リコール届出一覧表

リコール届出日：令和2年5月12日

リコール届出番号	外-3030	リコール開始日	令和2年5月13日
届出者の氏名又は名称	ジャガー・ランドローバー・ジャパン株式会社 代表取締役 ハンソン・マグナス・ユタカ	製作国：英国 製作者名：ジャガー・ランドローバー・リミテッド 問い合わせ先： ランドローバーお客様相談室 0120-922-992	
不具合の部位（部品名）	車体(リヤスポイラー)		
基準不適合状態にあると認める構造、装置又は性能の状況及びその原因	テールゲートに装着されているリヤスポイラーにおいて、接着工程の作業指示が不適切なため、当該リヤスポイラー上部と下部の密着性が低下しているものがある。そのため、当該リヤスポイラー上部が剥がれ、最悪の場合、走行中に外れて落下するおそれがある。		
改善措置の内容	全車両、リヤスポイラーに接着剤を充填する。なお、接着の剥がれが確認された場合は、リヤスポイラーを良品に交換する。		
不具合件数	14件	事故の有無	無し
発見の動機	市場からの情報、および国土交通省の指導による。		
自動車使用者及び自動車分解整備事業者に周知させるための措置	<ul style="list-style-type: none"> ・使用者：電話又はダイレクトメールで通知する。 ・自動車分解整備事業者：日整連発行の機関誌へ掲載する。 ・改善実施済車には、運転席側ドアロックストライカー付近に外-3030のステッカーを貼付する。

改善箇所説明図

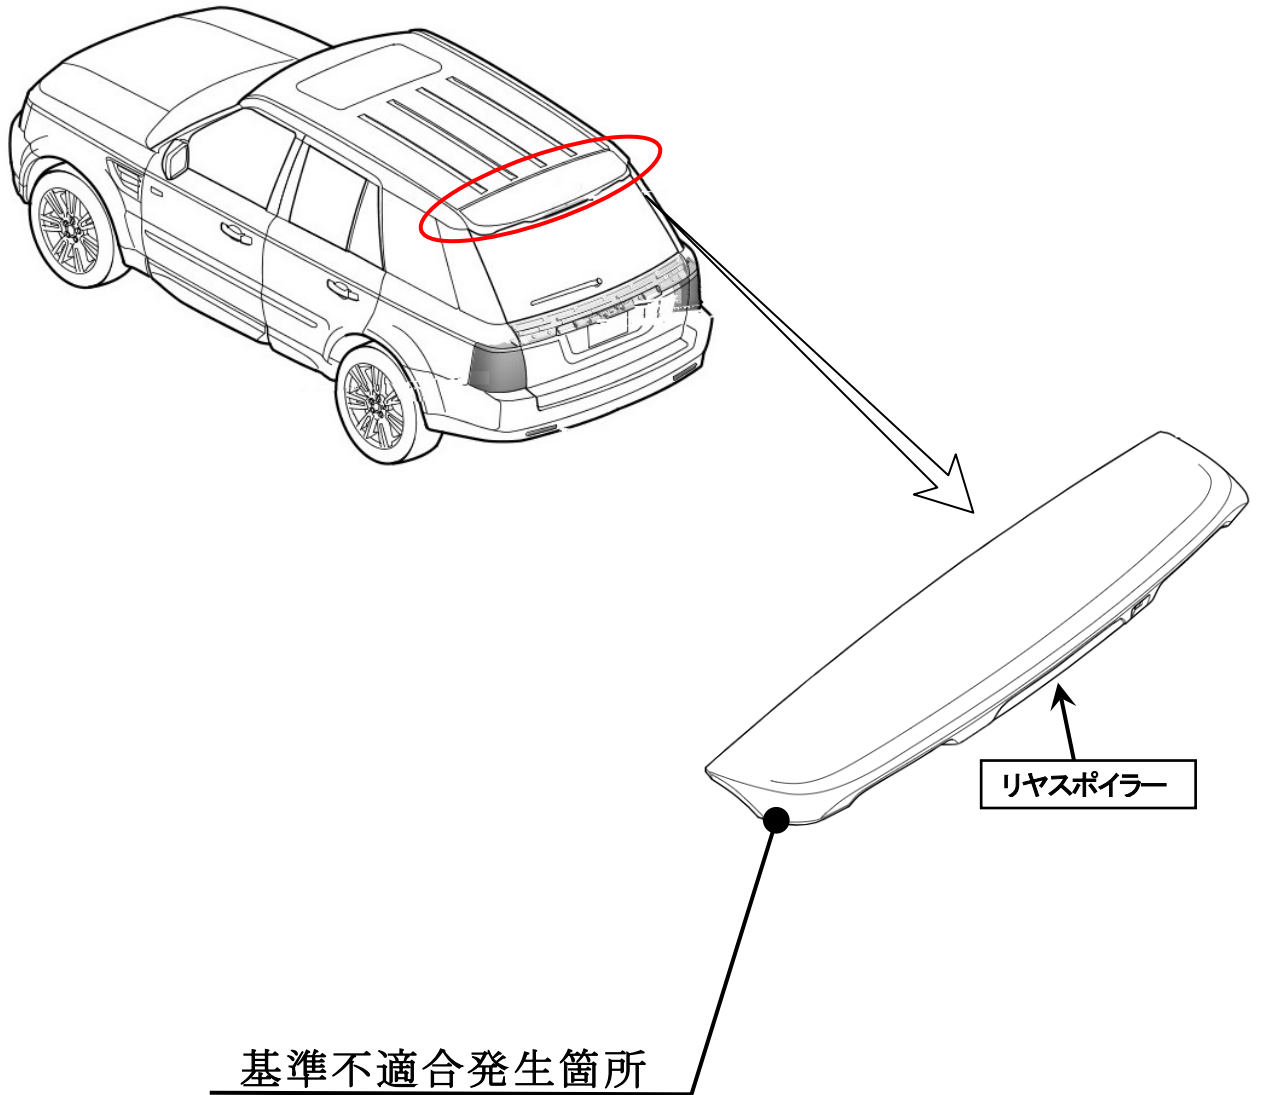
テールゲートに装着されているリヤスポイラーにおいて、接着工程の作業指示が不適切なため、当該リヤスポイラー上部と下部の密着性が低下しているものがある。そのため、当該リヤスポイラー上部が剥がれ、最悪の場合、走行中に外れて落下するおそれがある。

全車両、リヤスポイラーに接着剤を充填する。なお、接着の剥がれが確認された場合は、リヤスポイラーを良品に交換する。
